関電の評価でも斜面の崖崩れで電源車等は使えないのでは？！

電源車等の配備についての質問書

関西電力株式会社 社長 八木誠様

空冷式非常用発電装置の配備場所

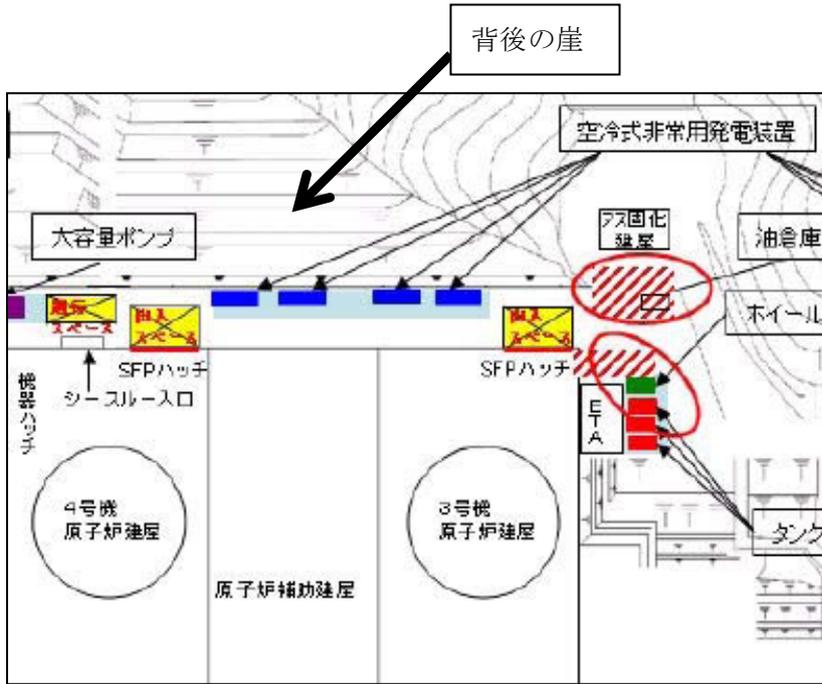
貴社は、全電源喪失時にも電源供給可能な電源車等を配備するとして、大飯3・4号機に各2台の空冷式非常用発電装置を配備しています。しかし、その配備場所の原子炉建屋背面道路は背後が急勾配の斜面であり、地震の際の崖崩れで非常用発電装置が使用不可能になることが心配されます。

- (1) 斜面について「原子炉施設の安全機能に重大な影響を与えるような」とは何を指すのですか。原子炉建屋のことですか。
- (2) 貴社が2月29日に提出した資料では、A断面の図を見る限り4号炉の原子炉建屋まで崖が来ています。原子炉建屋が無事でも3・4号機背後の斜面すぐそばに配備されてい

る電源車（非常用発電装置）は使えなくなるのではないのでしょうか。

更には勢いのついた土砂に押され、電源車が原子炉建屋を破壊する可能性はないでしょうか。
